# NOTE DE CONSEIL

## ATELIER A U P

**Nature du dossier :**  
Permis d'Aménager « Le Village » -  
Aménagement d'un lotissement de 26  
lots et 1 lot pour un espace commun

**Objet de la note :**  
Avis sur le Permis d'Aménager

*Clôtures simples à privilégier, doublées d'une haie*

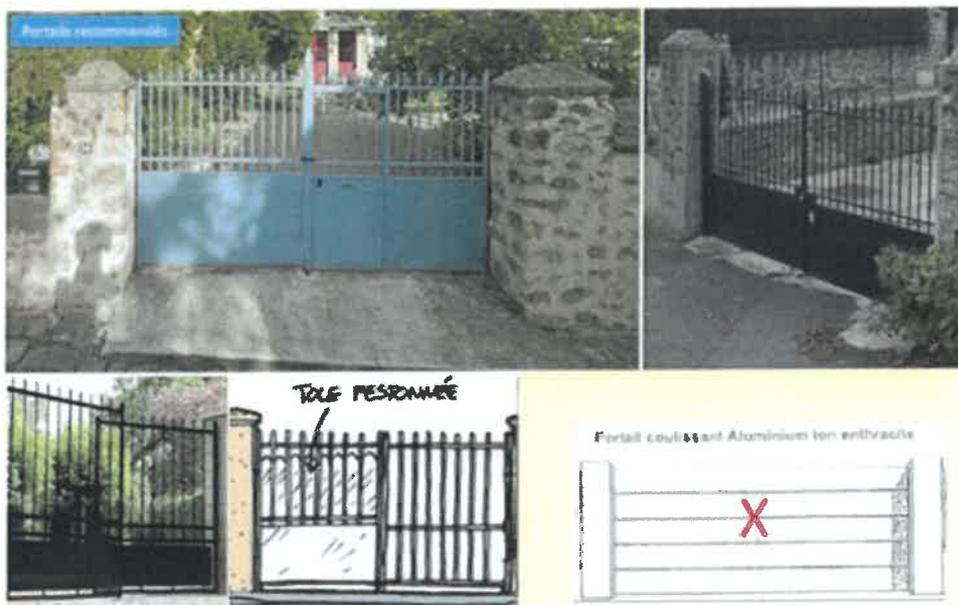
- **Pour le traitement de la limite entre les parcelles privées et l'espace agricole :** Si des clôtures sont envisagées, un grillage agricoles simple avec poteaux bois est à privilégier comme une clôture type ursus (ou éventuellement un simple grillage souple) doublée d'une haie plantée des végétaux de bonne tailles. La haie doit être de préférence mélangée d'essences locales (liste des essences en pièce jointe). Les haies mono spécifiques de conifères ou de lauriers sont à proscrire.

Compte tenu du site très rural, il convient de privilégier un traitement léger sans grillage en panneaux de maille soudée rigide (plutôt réservé aux zones d'activités) ni murs ou murets surmontés de grilles ou grillages ou de grande hauteur de grillage au visuel beaucoup trop urbain pour le secteur.
